Avis délibéré de la mission régionale d'autorité environnementale sur la création d'une centrale hydroélectrique sur le torrent d'Articol, par la SAS ARTICOL ENERGIE, sur la commune d'Allemond (38)

Avis n° 2025-ARA-AP-1999-N10211

Réponse à l'avis N° MRAe 2025-ARA-AP-1999-N10211 sur le projet de centrale hydroélectrique de l'Articol au lieu-dit Articol à Allemond (38)

Figure 30 : Aires d'études immédiate et rapprochée et parcours des experts

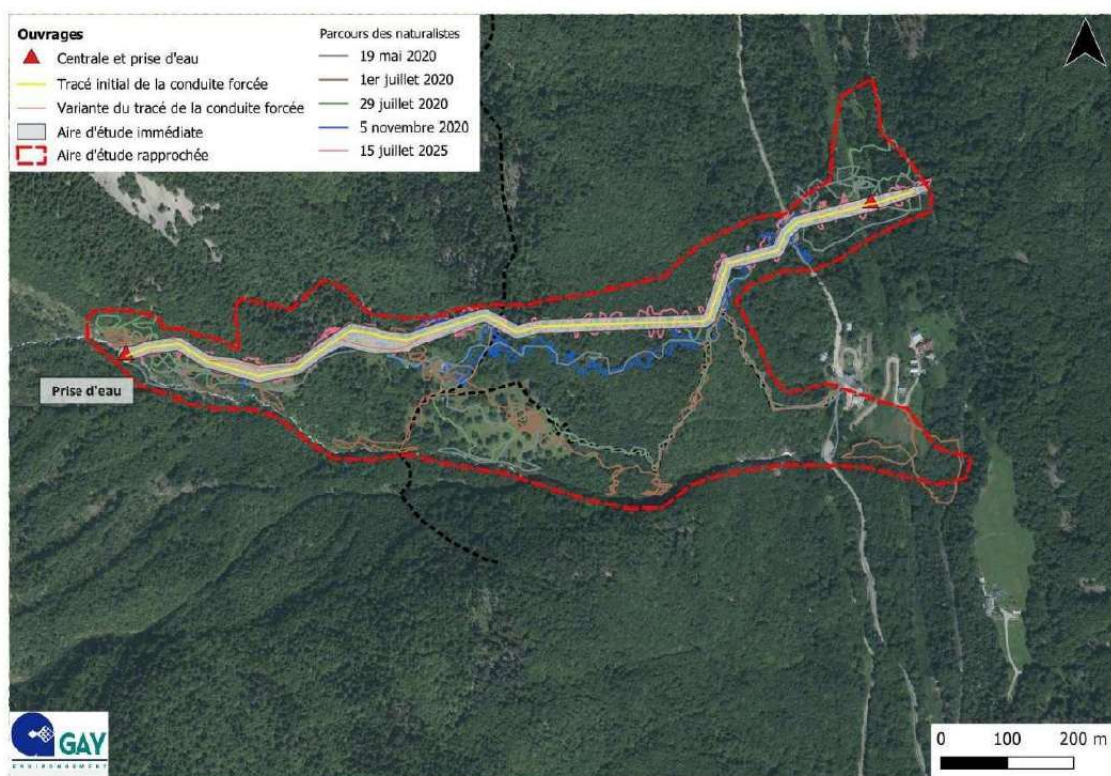
Les inventaires de terrain, complétés par l'étude de la bibliographie disponible, sont lacunaires. En effet, la flore n'a été prospectée qu'au niveau des emprises chantier, et pas au niveau du TCC de l'Articol. La faune n'a également pas été prospectée sur l'entièreté du tronçon court-circuité (TCC). Aucune analyse des milieux n'a été réalisée pour statuer sur la présence potentielle de la Crossope aquatique ou de la Crossope de Miller, espèces de mammifères protégées. Les chiroptères et insectes saproxylophages n'ont pas fait l'objet d'inventaires.

NB : L'aire rapprochée englobe les parcours réalisés par les experts naturalistes pour rappel, deux autres ont également été réalisés les 15 et 16 avril 2020 et le 12 novembre et dont les tracés ne sont pas disponibles).

Un inventaire complémentaire sur l'intégralité de l'aire immédiate a été réalisé le 15 juillet 2025.

Figure 1 : Vue aérienne du hameau d'Articol et de la position de la centrale

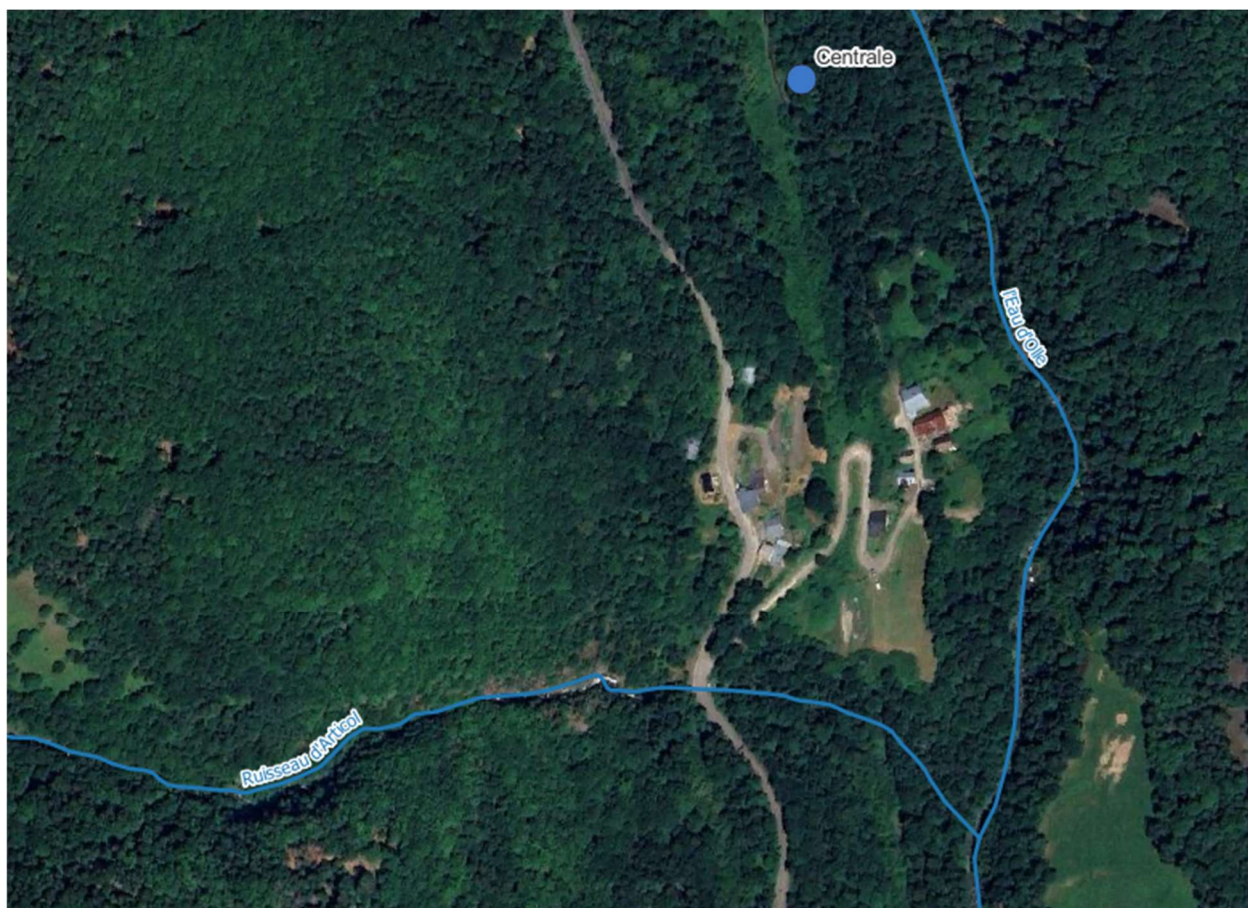
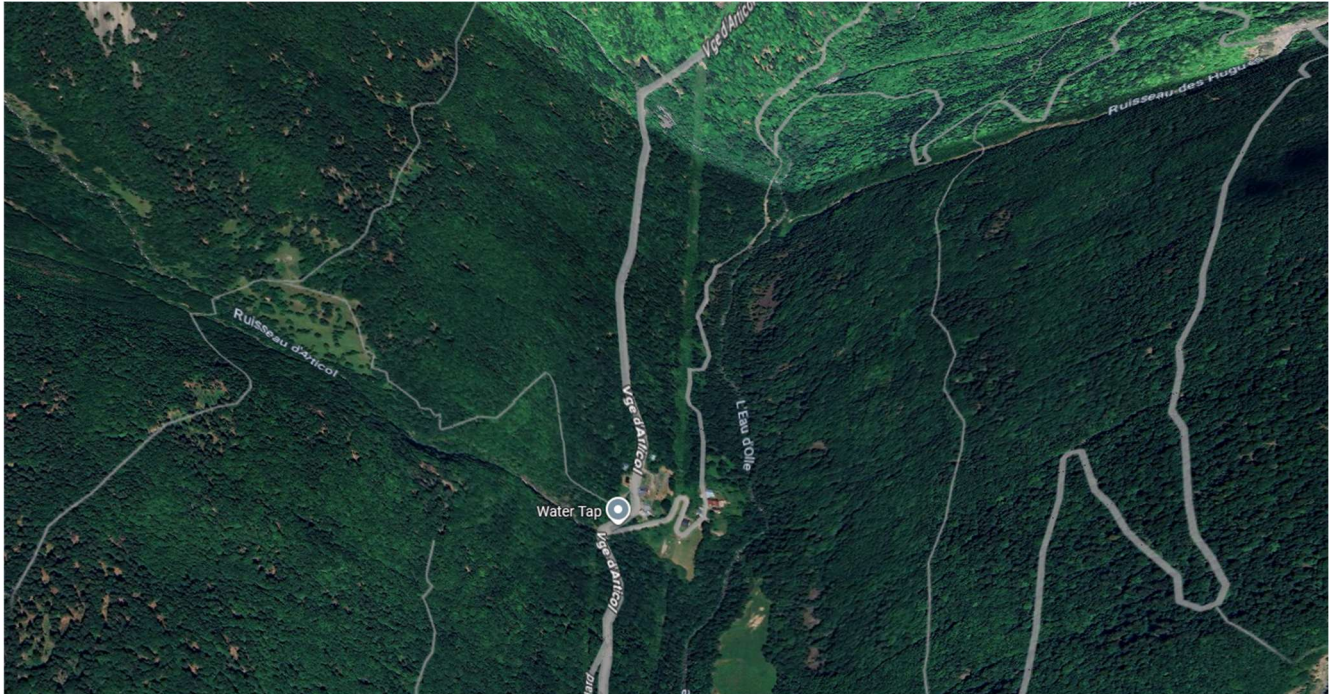
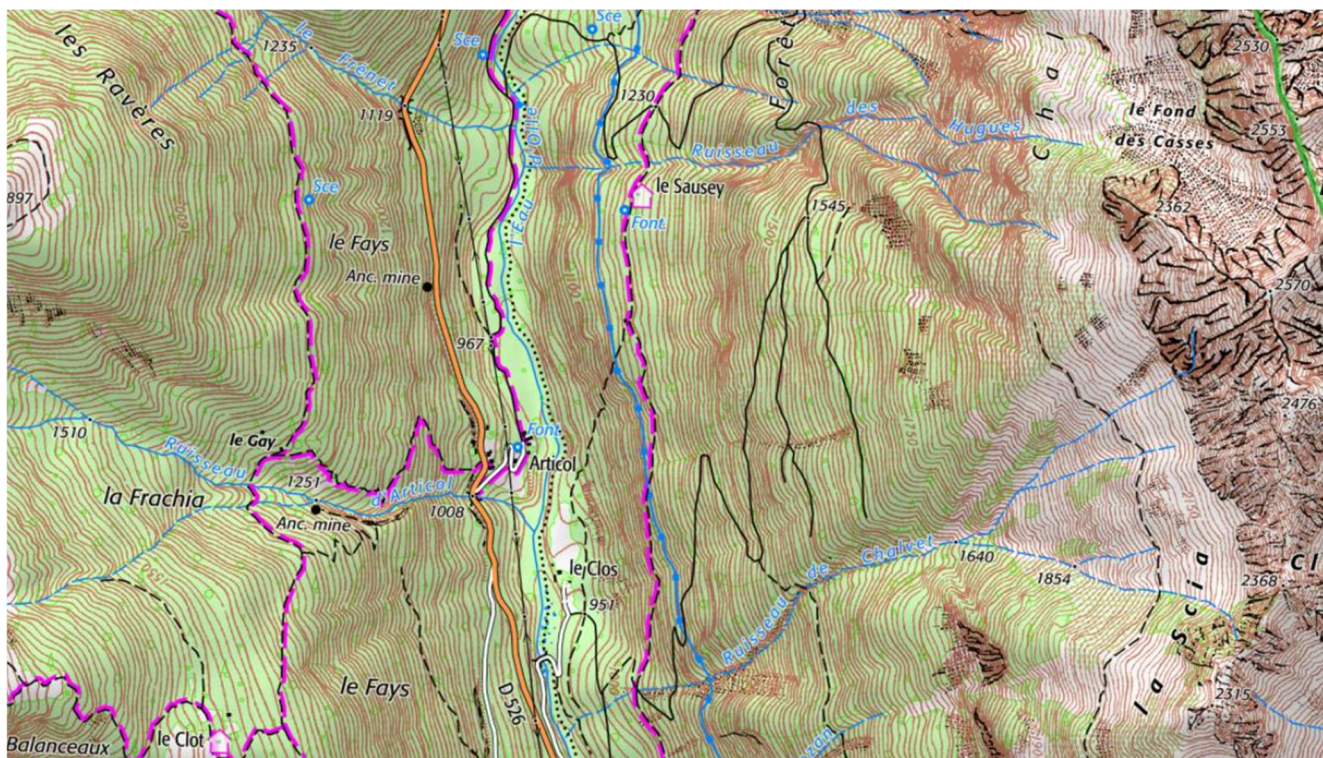
La conduite forcée sera enterrée sur la quasi-totalité de son linéaire, à l'exception des franchissements de ressauts rocheux au cœur de la hêtraie aval, parties qui demeureront donc perceptibles à terme. Par ailleurs, la pose des parties médianes amont (traversée de la pessière en amont du Gay) et aval (traversée de la hêtraie) de la conduite forcée nécessitera le défrichement des boisements existants, le layon créé étant revégétalisé (de plantes hôtes à papillons, orpins et jubarbes notamment) après travaux. Des aulnes (de préférence les jeunes aulnes prélevés sur place) seront plantés dans les enrochements de part et d'autre de la prise d'eau. L'effet de coupure demeurera perceptible tout en étant limité du fait de la limitation de l'emprise et de l'absence de réel point de vue – hormis depuis le versant opposé. Le dossier conclut que l'impact visuel de la conduite forcée en phase d'exploitation sera modéré et temporaire, sans toutefois réellement qualifier l'impact paysager depuis le versant opposé.

La centrale est positionnée à l'écart de la route départementale et du hameau, dans une zone déjà anthropisée (ligne électrique et route forestière). La première habitation est à de 200 mètres de la centrale. L'intégration paysagère de la centrale a été pensée dès la conception du projet, avec les éléments mentionnés ci-dessus : bardage en bois, mur en béton brut aspect minéral, toit à 2 pans avec faîtage dans le sens de la pente comme les habitations voisines situées dans le hameau d'Articol.

Le versant opposé est abrupt et inhabité. Les vues ci-dessous (vue 3D, photo depuis la route départementale, carte IGN) illustrent l'état naturel du site, et l'encaissement de la vallée.

Sur le versant opposé au projet, aucune route ni habitation n'est présente. Il existe un sentier de randonnée à mi-hauteur, mais celui-ci se trouve en forêt et n'offre pas de point de vue sur le versant du projet.

Figure 6 : Réseau électrique actuel et future dans le secteur du projet

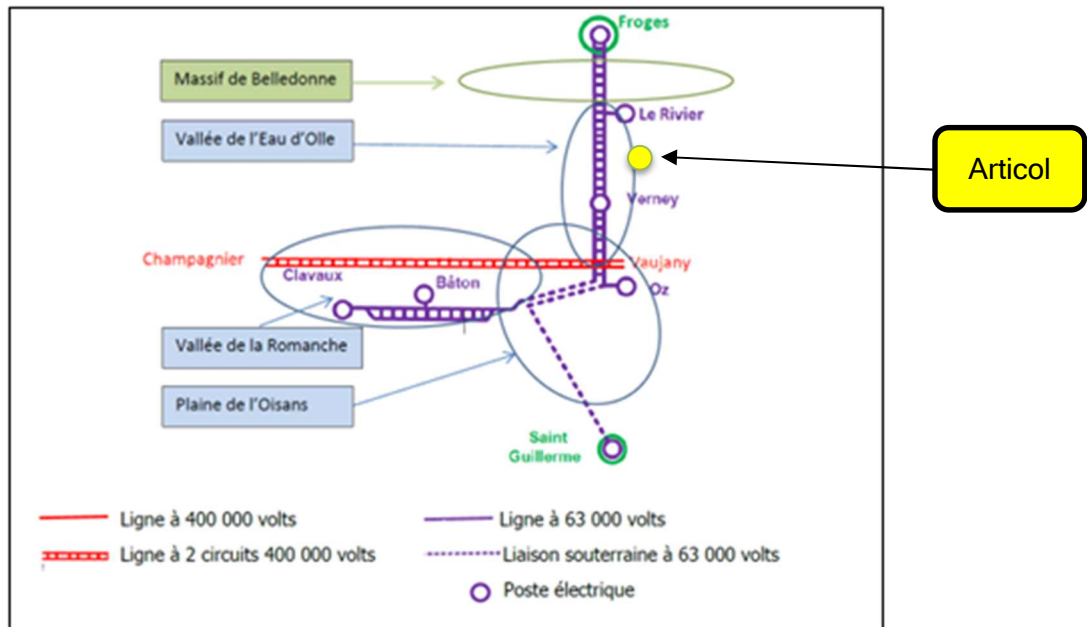
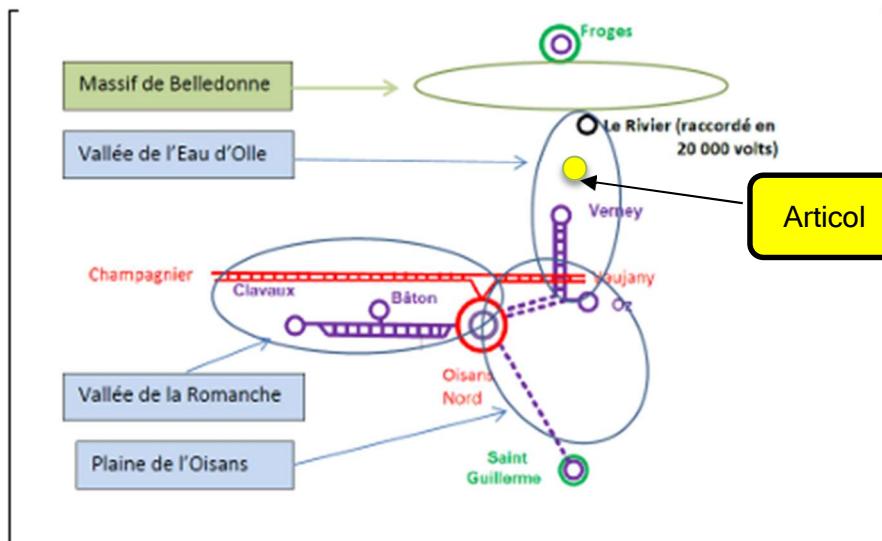
Le dossier cite les trois aménagements hydroélectriques EDF²⁵ présents sur le torrent de l'Eau d'Olle. Il conclut que le projet, en raison de la nature du torrent de l'Articol et des modalités de gestion du projet (restitution des eaux turbinées, gestion du transport solide) n'aura pas d'incidence sur ces aménagements, aussi bien sur le transport solide que sur la qualité des eaux. Cette analyse doit être complétée par la prise en compte de la création du poste de transformation 400 000/63 000 volts « Les-Iles », ses raccordements au réseau public d'électricité et la suppression de la liaison aérienne à 63 000 volts Froges-Verney (38) qui ont fait l'objet d'un [avis](#) de l'Autorité environnementale en 2021.

En premier lieu, nous précisons que la centrale d'Articol sera raccordée au réseau Green Alpes 20 kV existant au droit de la centrale pour une puissance de 1MW. La création du poste 2000 MW pour RTE n'est donc pas la conséquence du projet.

La création du poste des Iles permettra la suppression de la ligne électrique qui traverse la chaîne de Belledonne au niveau du pas de la Coche dans un but paysager et de sécurisation de l'approvisionnement en énergie. Dans l'avis de la MRAE cité sur la création du poste de transformation des Iles, il est précisé que « l'objectif du projet est d'acheminer l'ensemble de la production hydroélectrique actuelle (de l'ordre de **2000 MW**) des vallées de l'Eau d'Olle et de la Romanche par le réseau à 400 000 V existant via un nouveau poste de transformation 400 000 V / 63 000 V « Les Îles » (à en s'appuyant sur un réseau 63 000 V restructuré ». La production issue du torrent d'Articol (1 MW) n'est pas dimensionnante pour ce projet, et pas évacuée via ce réseau.

Le croquis ci-dessous, issu de l'étude RTE, montre que le hameau d'Articol ne sera plus traversé par la ligne aérienne 63 kV, supprimée à terme dans le cadre des travaux RTE. Le raccordement de la centrale d'Articol n'était pas prévu sur le réseau 63 kV, et se fera sur le réseau de distribution 20 kV exploité par GreenAlpes, déjà présent au niveau du hameau d'Articol. Ce réseau ayant désormais la charge de l'alimentation du Rivier d'Allemont depuis le Verney, a été renforcé et enterré en 2025. Le nouveau réseau électrique passe désormais à proximité immédiate de la centrale hydroélectrique d'Articol.

Les impacts paysager du raccordement de la centrale hydroélectrique seront donc nuls, le nouveau réseau passant sous la piste qui dessert la centrale.
